三元催化器支架上的螺钉松动/丢失：更换支架和两个螺钉 (12/17)

Boxster (982)

气缸盖上的三元催化器支架

三元催化器保持架

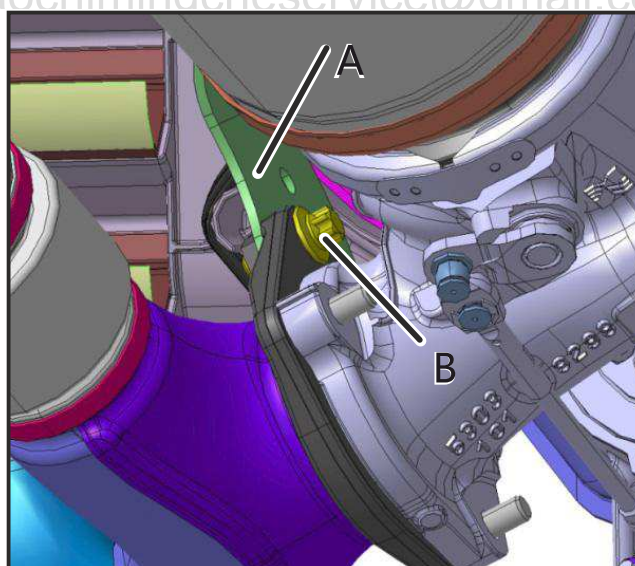
在三元催化器支架上（-项目 A-），螺钉（-项目 B-）可能松动。

如遇投诉，指出三元催化器支架的螺钉松动，则**必须更换三元催化器支架和两个螺钉**。

自 2016 年 5 月 19 日起，在生产过程中安装了改进的螺钉和支架。

- 1 拆卸涡轮增压器，请参见→ 213019 拆卸和安装涡轮增压器 (VTG) 的“拆卸”部分。
- 2 用新支架更换气缸盖上的支架（零件号：982.251.305.C），并且更换新螺钉（零件号：900.378.131.00），→ **紧固扭矩: 25 Nm (19 ftlb.)**
- 3 安装涡轮增压器，请参见→ 213019 拆卸和安装涡轮增压器 (VTG) 的“安装”部分。
